Mission régionale d'autorité environnementale

**Avis de la mission régionale d'autorité environnementale
sur la révision n°1 du plan local d'urbanisme
(PLU) de la commune de Vétraz-Monthoux (74)**

Avis n° 2026-ARA-AUPP-1881-N19978

Avis délibéré le 22 septembre 2026

Texte 1: Figure 1: OAP n°10 – exposition au bruit (source : dossier, Orhane, Classement des infrastructures sonores)

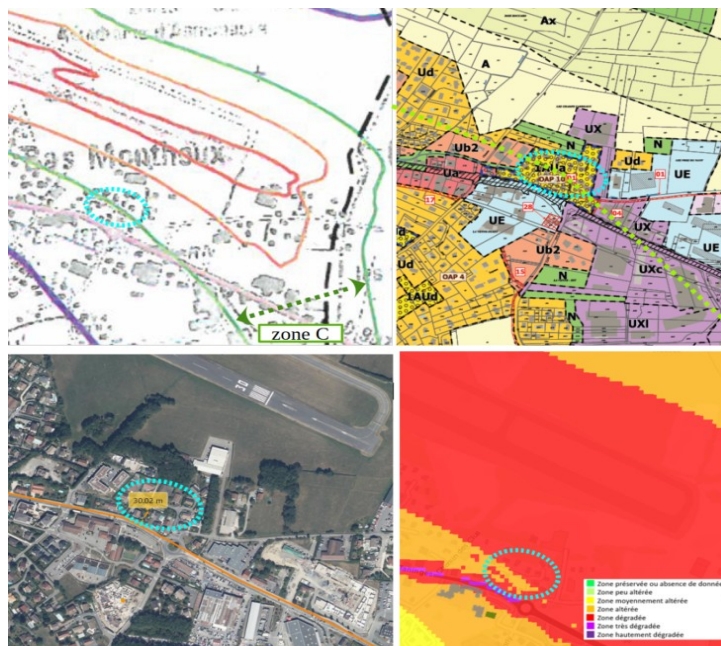
Le dossier n'analyse pas les incidences en matière de nuisances sonores et de pollution de l'air sur les constructions projetées de logements (cartes d'expositions en annexe) et ne prévoit pas les mesures de la séquence ERC en conséquence :

- l'OAP n°10 « *Route de Taninges* » (construction de 230 logements collectifs, figure 1), l'OAP n°12 « *Allée des Écureuils* » (construction de 20 logements collectifs), les zones Ub2 (gabarit R+2) et Ub3 (R+3, figure 1), l'emplacement réservé pour mixité sociale n°R2 (zone Ub2, 25 logements sociaux, figure 3) et l'OAP n°14 « *Vernan* » (construction de 90 logements collectifs, figure 2) sont situés dans la bande de 30 m d'exposition aux nuisances sonores des routes de Taninges, Collonges ou Bonneville, dans des zones référencées comme « *moyennement altérées* », « *altérées* » et « *dégradées* » pour le bruit et l'air sur le système d'information géographique de l'observatoire régional harmonisé Auvergne-Rhône-Alpes des nuisances environnementales ([Orhane](#)),

L'Autorité environnementale recommande d'analyser les incidences environnementales, au regard de l'air, du bruit et de l'adaptation au changement climatique, des secteurs de renouvellement urbain, en particulier les OAP n°10, n°12 et n°14, les emplacements réservés R1, R2 et R4, ainsi que le secteur envisagé pour le futur EHPAD, d'appliquer la séquence éviter-réduire-compenser et de traduire, le cas échéant, les mesures en résultant de façon opposable dans le PLU.

Figure 4: R1 – exposition au bruit (source : dossier, Orhane, Géoportail des Savoie)

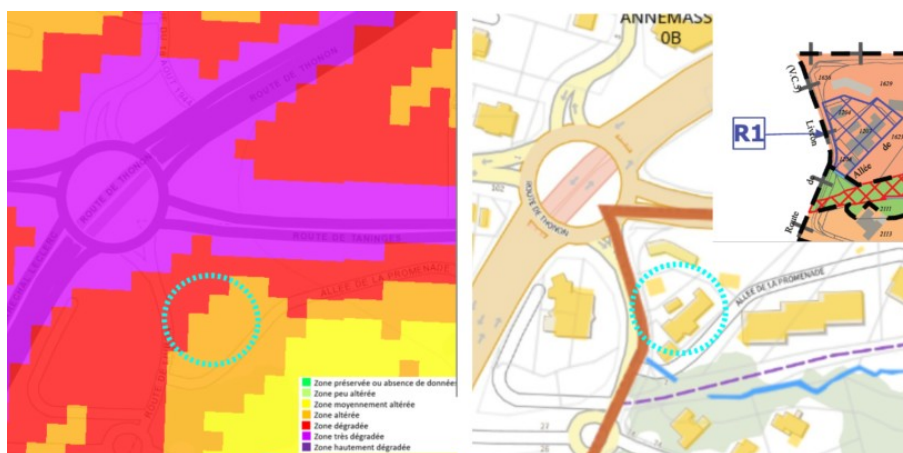
- l'OAP 10 est également située dans les zones D et C du PEB,
- L'emplacement réservé pour mixité sociale n°R1 (zone Ub3, 21 logements sociaux, figure 4) – qui intersecte, par ailleurs, une zone humide – est situé dans un secteur de renouvellement urbain, dans la bande de 100 m d'exposition aux nuisances sonores de la RD3206 et dans une zone « dégradée » et « altérée » pour le bruit et l'air, tandis que l'emplacement réservé pour mixité sociale n°R4 (zone Ua, 20 logements sociaux, figure 5) est situé dans un secteur de renouvellement urbain et dans une zone « altérée » pour le bruit et l'air.

Figure 6: projet d'EHPAD – exposition au bruit (source : dossier, Orhane, Géoportail des Savoie)

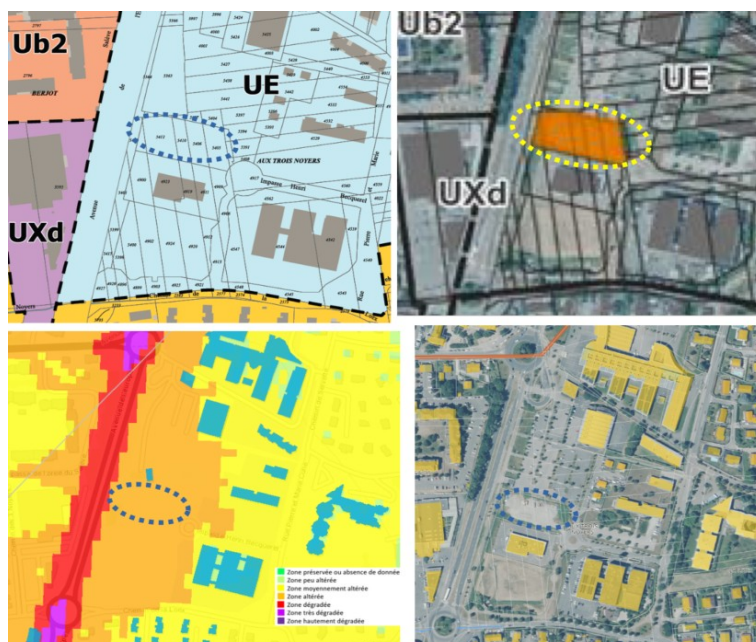
- Le PLU prévoit la construction d'un établissement d'hébergement pour personnes âgées dépendantes (EHPAD) dans un espace interstitiel dans la zone des Trois Noyers (RP2 p.208-209) situé dans la bande de 100 m d'exposition aux nuisances sonores de l'avenue de l'Europe (zone Ue). Il apparaît que, si le secteur des Trois Noyers comprend déjà des établissements médicaux-sociaux (clinique Pierre de Soleil, centre médico-psychologique Joseph Daquin, EHPAD Les Gentianes), ceux-ci se trouvent éloignés de l'avenue de l'Europe et sont tous situés dans un espace référencé comme zone « moyennement altérée » pour le bruit et l'air. En revanche, le tènement projeté pour le nouvel EHPAD est riverain de l'avenue et situé dans une zone « altérée » pour le bruit et l'air (figure 6).
